1. Aanhef

Wij hebben dit verzoek tot wijziging geregistreerd onder zaaknummer Z/22/056912.

2. Besluit

Figuur 1: De afbeelding toont de locatie waar een gedeelte van hoofdwatergang Spijksterriet tijdelijk wordt gedempt.

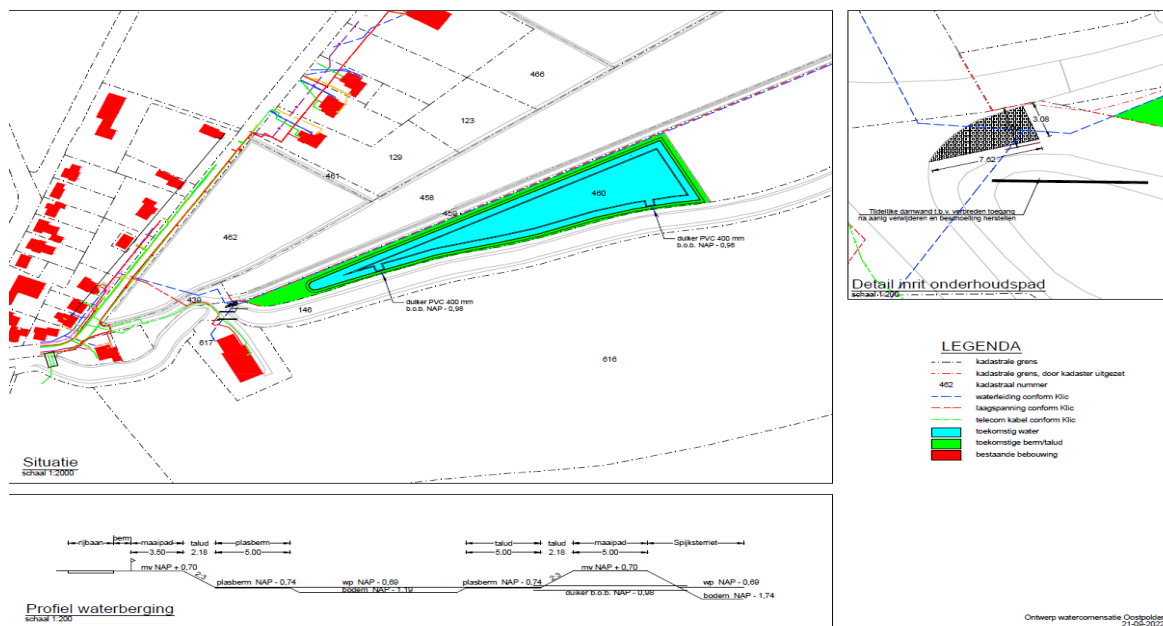
Het dagelijks bestuur van het waterschap Noorderzijlvest heeft op 22 augustus 2022 een verzoek ontvangen van vergunninghouder voor een wijziging van de op 6 oktober 2021 verleende watervergunning met zaaknummer Z/21/048635. Er is een tekening ontvangen met het nieuwe ontwerp genaamd: '2022-09-21 Watercompensatie'. De wijziging betreft een stukje van hoofdwatergang Spijksterriet tijdelijk dempen om een bredere transportroute te realiseren, het aanleggen van verharding in de vorm van grasbetonblokken binnen de beschermingszone van de hoofdwatergang zoals hieronder globaal is weergegeven in figuur 1.

Vergunninghouder wenst inzake de verleende watervergunning Z/21/048635 van 6 oktober 2021 een aantal activiteiten aan te passen. Het gaat om het tijdelijk dempen van een gedeelte van hoofdwatergang Spijkerriet. Om deze werkzaamheden te verrichten wordt er ook een tijdelijke damwand geplaatst en zal na afloop de bestaande beschoeiing worden hersteld. Men heeft tot doel een transportroute te creëren voor de afvoer van grond dat vrij komt bij het ontgraven van de waterpartij.

- I. Alvorens met demping wordt begonnen dient de te dempen watergang te worden opgeschoond tot de oorspronkelijke vaste slootbodem (modder verwijderen).
- II. De waterafvoer c.q. -toevoer mag tijdens de uitvoering van de werkzaamheden, en na het gereedkomen ervan, niet worden belemmerd.
- III. De tijdelijke demping dient voor november 2024 ongedaan worden gemaakt, waarbij de watergang in oorspronkelijke staat wordt hersteld.

- IV. De damwand dient niet voor de uitstroomopening van de duiker te worden geplaatst zodat deze niet wordt belemmerd en volledig vrij blijft.
- V. De tijdelijke damwand dient uiterlijk 30 november 2024 verwijderd te zijn.
- VI. De vergunninghouder dient de beschoeiing grond dicht en stabiel af te werken zodat deze niet vervormt of door de gronddruk in de richting van het water wordt gedrukt.

- X. Na verwijdering van de tijdelijke damwand rust de verplichting tot herstel of vervanging van de bestaande beschoeiing in het Spijksterriet ter hoogte de tijdelijke demping bij vergunninghouder.
